改善箇所説明図

改善の内容

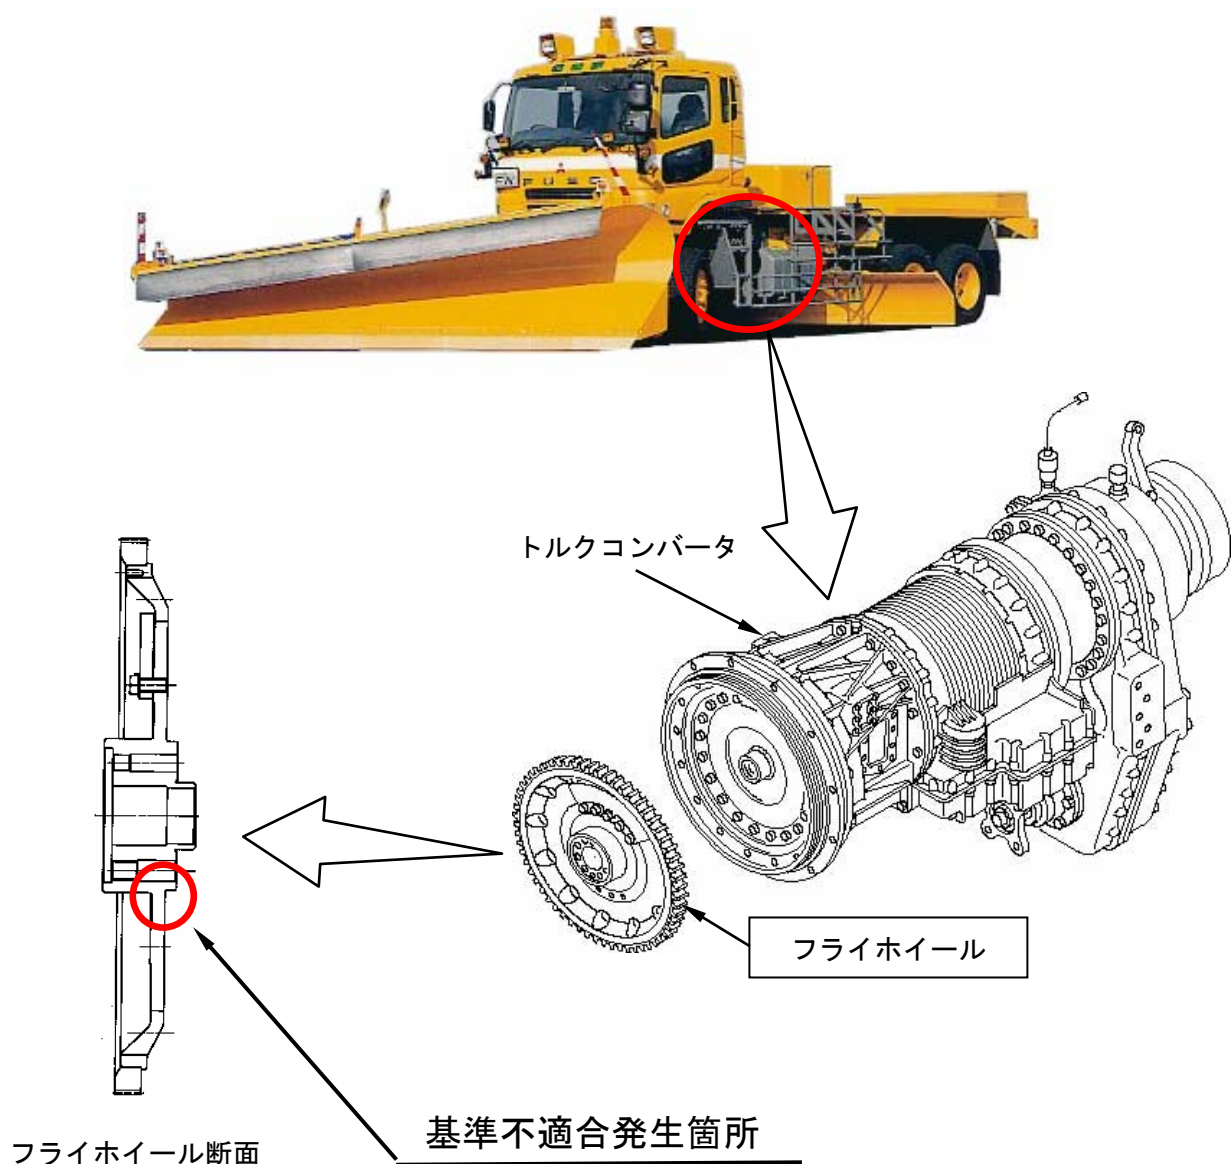
自動変速機を搭載した大型トラックにおいて、エンジンの回転力をトルクコンバータに伝達するフライホイールの形状が不適切なため、エンジンを高回転で走行すると、フライホイール付け根部に過大な応力が生じ、亀裂が発生するものがある。そのため、そのままの状態で使用を続けると亀裂が進行し、最悪の場合、フライホイール付け根部が破損して、エンジンが停止し再始動不能となる、又は動力が伝達できず走行不能となるおそれがある。

全車両、フライホイールを対策品と交換する。

注：□ は、交換部品を示す。
